Informe de auditoría
CONSORCIO DE AGUAS BILBAO BIZKAIA
CABB

de la seguridad de los equipos de trabajo
ANEXO 6.36 POLIPASTOS EN FOSO DE
TOLVA DE FANGOS
92637451

6.36 Ficha de equipo de trabajo: Polipastos en Foso de Tolva de Fangos

SITUACIÓN: C/ Maestro Jose, 48910 Sestao, Bizkaia, España
IDENTIFICACIÓN: POLIPASTOS EN FOSO DE TOLVA DE FANGOS

Polipasto manual 1	Polipasto manual 2

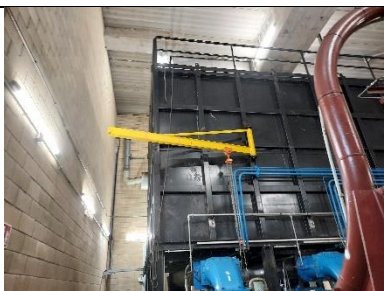
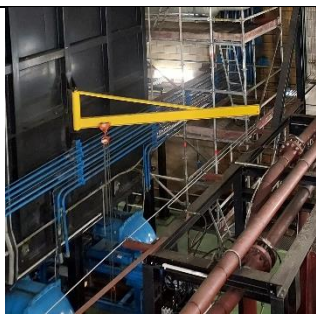
No conformidad	Medida propuesta	Valoración del riesgo
 No se encuentra indicada de forma visible la carga nominal de los polipastos	Colocar indicación de la carga nominal de ambos polipastos	E5 RIESGO BAJO
